東京電力ホールディングス株式会社

## 原子力事業者防災業務計画の修正（案）について

福島第一、福島第二および柏崎刈羽原子力発電所 原子力事業者防災業務計画について以下の通り修正する。

### 4. 周辺監視区域の変更に伴う見直し【福島第一のみ】

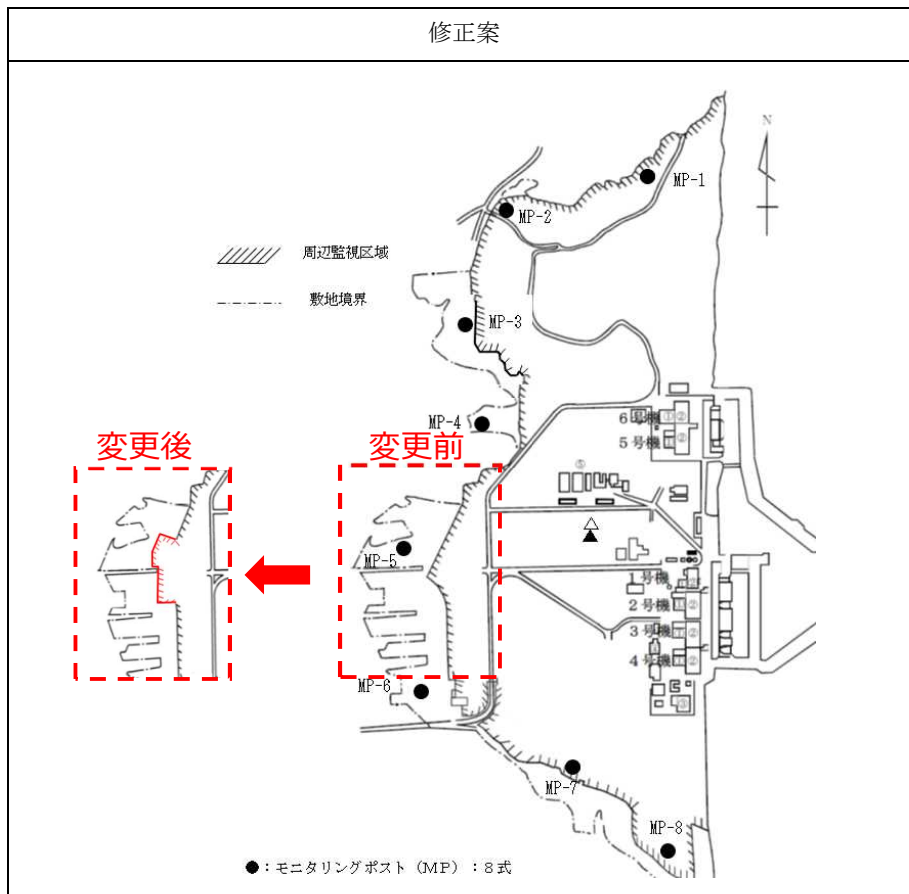
福島第一原子力発電所の周辺監視区域が変更になったことから関連する構内図を以下の通り修正する。
